Oggetto: [ID_7778] – **Comune di Brindisi (BR)** - Progetto di costruzione ed esercizio di un impianto agrovoltaiico denominato "impianto 12" sito in Brindisi (BR) della potenza nominale pari a 8.120,00 kw e potenza installabile pari a 10.150,14 kWp con relativo collegamento alla rete elettrica MT nel comune stesso tramite realizzazione di nuova cabina di consegna collegata in antenna da cabina primaria AT/MT CP Campofreddo esistente.

Proponente: HEPV 29 S.r.l.

Parere tecnico-istruttorio della Soprintendenza Speciale per il Piano Nazionale di Ripresa e Resilienza

Figg 2-3: Area dell'impianto e cartografia con indicazione delle masserie che si trovano in prossimità (immagini e documenti tratti dall'elaborato NGIC505_RelazioneDescrittiva-signed)

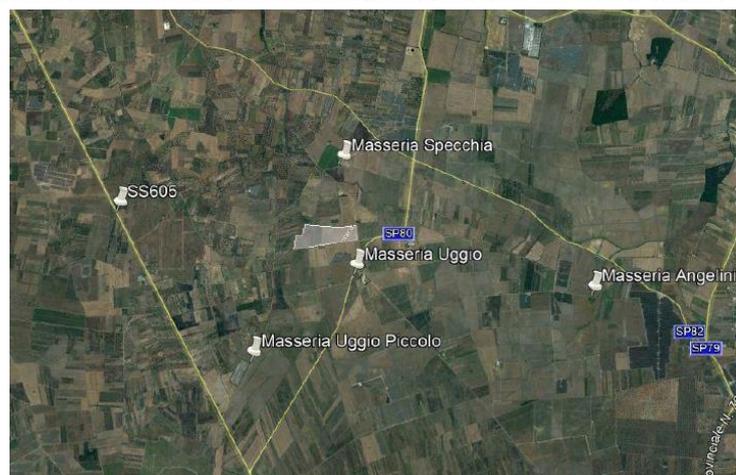
- "Masseria Uggio" a circa 300 m dal perimetro di impianto;
- "Masseria Specchia" a circa 700 m dal perimetro di impianto;

- “*Masseria Uggio Piccolo*” a circa 1400 m dal perimetro di impianto;
- “*Masseria Angelini*” a circa 2900 m dal perimetro di impianto.

CONSIDERATO che la Soprintendenza ABAP ritiene che << il rapporto di intervisibilità tra impianto (compreso di opere complementari, accessorie e di connessione) e *Masserie* contribuirebbe a sminuire i valori paesaggistici degli immobili tutelati e delle relative aree di rispetto. Le mitigazioni proposte, pur contribuendo a rendere meno visibile la parte fotovoltaica dell'impianto, costituiscono elemento di riconoscimento del notevole impatto prodotto dallo stesso e di alterazione delle ampie visuali libere che caratterizzano il contesto territoriale ampiamente descritto.

Fig. 4 – Rappresentazione dei vincoli ai sensi del D.Lgs 42/2004 e delle ulteriori tutele del PPTR (elaborazione GIS della SS-PNRR)

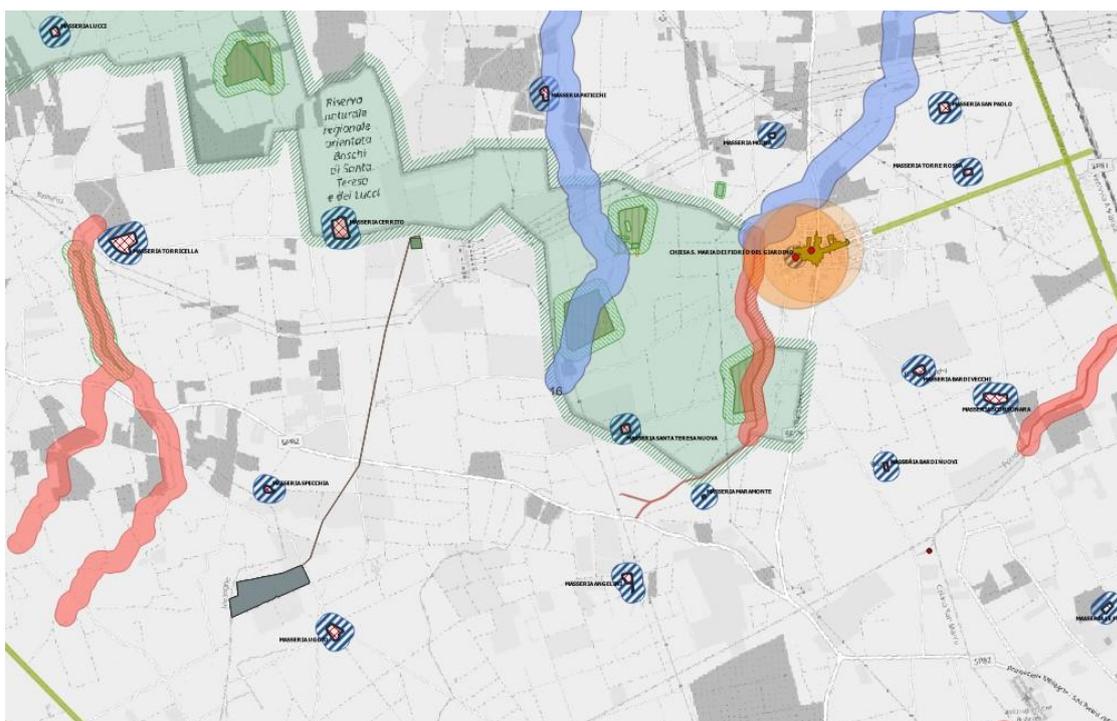
<< ... i lotti interessati dall'impianto fotovoltaico sono distanti meno di 2 Km dalla SS 605 considerata "Strada a valenza paesaggistica" tra gli UCP delle Componenti dei valori percettivi del PPTR, definite dall' art.143, comma 1, lett. e), del Codice; si rileva inoltre la presenza, a circa 3 km a nord-est del sito di intervento, di un'area di grande rilevanza paesaggistica, denominata *Bosco di Santa Teresa e dei Lucci*, classificata come Riserva Naturale Regionale Orientata, perimetrata dal PPTR come BP *Parchi e Riserve* tra le Componenti delle Aree Protette, con la relativa area di rispetto (perimetrata come UCP) in *Aree di rispetto dei parchi e riserve*.

La porzione di territorio che include i lotti di intervento (a sudest la SP 80, a nord la SP 82, a ovest la SS 605), inoltre, è disseminata di masserie ed insediamenti storizzati che hanno dettato le matrici evolutive del territorio, delineandone i caratteri che li distinguono e li connotano come elementi identitari e qualificativi. Nell'area vasta del SIA si rilevano diversi beni individuati dal PPTR come UCP nella *Struttura Antropica e storico-culturale* come *Testimonianza della stratificazione insediativa*, con le relative *aree di rispetto* anch'esse perimetrare, tra le quali si citano:
